EINBAUSATZ 20.050.820.90MOD. - KIT 20.050.820.90

Technical Protocol No. 182

Section A820 MCH

Pinch Roller Gate

Fig. 1

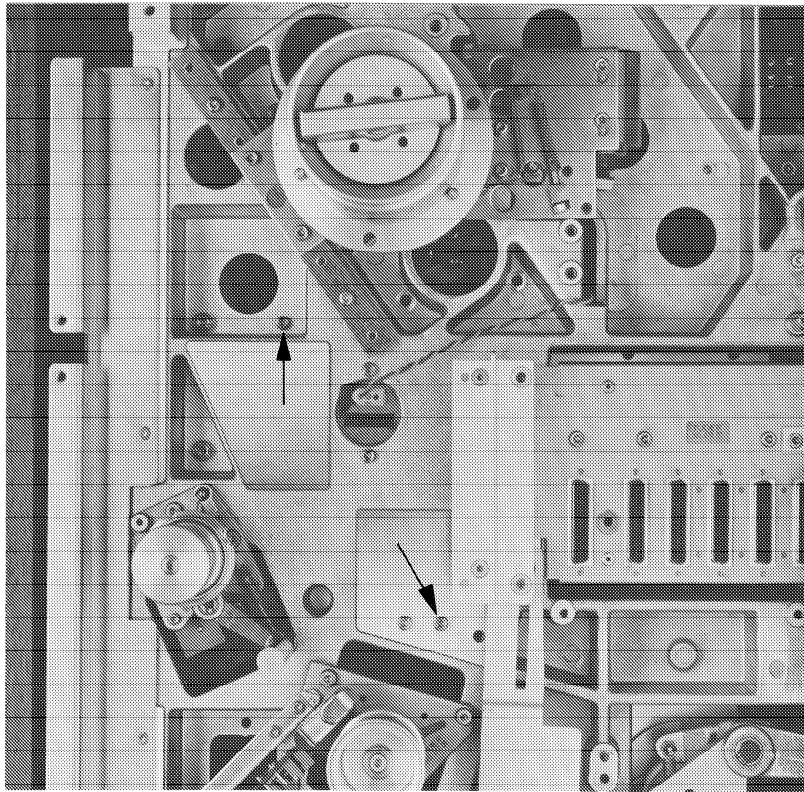
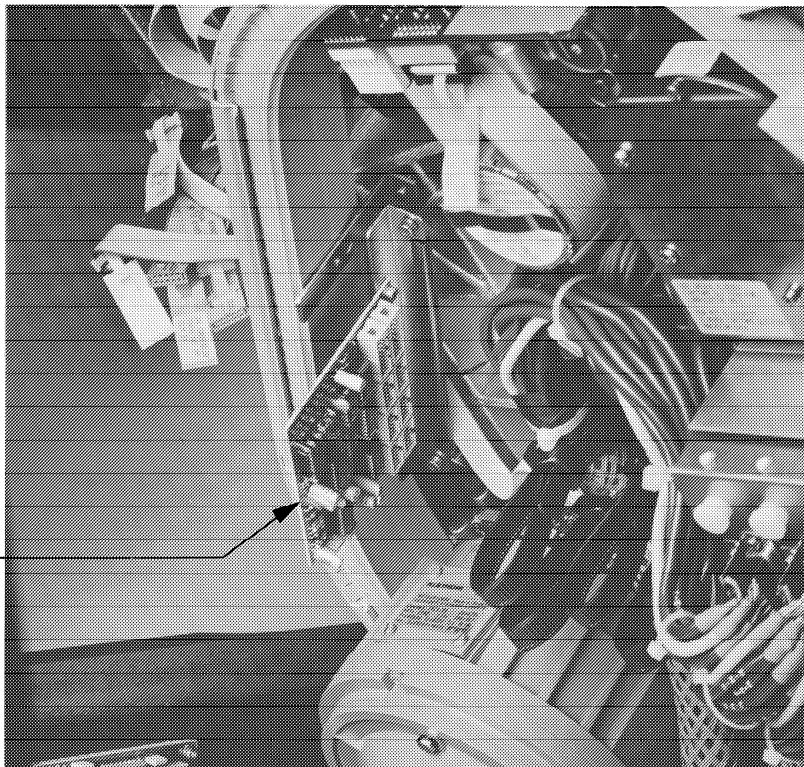
- Die beiden oberen Laufwerkabdeckungen wegnehmen.
- Den PINCH ROLLER GATE gemäss Fig. 1 und Fig. 2 an der Laufwerkunterseite, links vor dem Wickelmotor, durch zwei von der Laufwerkoberseite her zugänglichen Schrauben befestigen.
- Den Kabelkanal an der linken Chassis - Unterseite öffnen.
- Folgenden Verbindungen zu den untenstehend aufgeführten Baugruppen lösen. Die zu den mit einem Stern (*) bezeichneten Baugruppen führenden Flachbandkabel werden gekürzt und mit neuen Steckern versehen.

- Remove the two upper tapedeck covers.
- Install the PINCH ROLLER GATE underneath the chassis in front of the left spooling motor (see fig. 1 and fig. 2) by using the two screws accessible from above.
- Open the cableway on the left side underneath the chassis.
- Disconnect the flat ribbon cables from the below listed assemblies. The cables to the marked (*) assemblies have to be cut to length and be fixed with new connectors.

Fig. 4

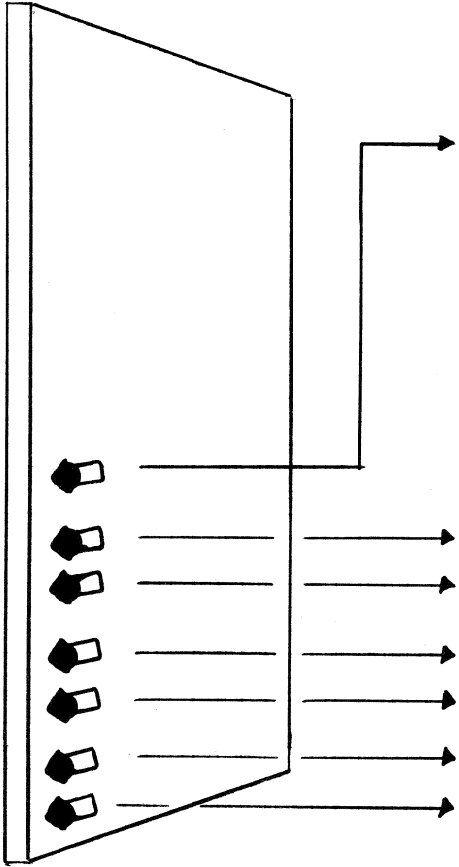
- Funktion des PINCH ROLLER GATEs überprüfen: (s. Fig. 4)
- Band auflegen und in PLAY starten; die 6 unteren roten LEDs auf der Karte müssen leuchten.
- Die oberste rote LED sollte ebenfalls leuchten, sobald die Geschwindigkeit grösser als 1,4 m/s wird.
- Laufwerkabdeckungen wieder montieren.

- Check the operation of the PINCH ROLLER GATE (see fig. 4)
- Start machine in PLAY and check if the lower 6 LEDs are lighting up.
- The upper red LED should become lit as soon as the tape speed is greater than 1,4 m/s.
- Reinstall the tape deck covers.

IF THIS LED IS BRIGHT, THE TAPE LIFTER MOTOR RIGHT CANNOT ENGAGE THE PINCH ROLLER TOWARDS THE CAPSTAN SHAFT (TAPE SPEED > ~ 1,4 m/s)
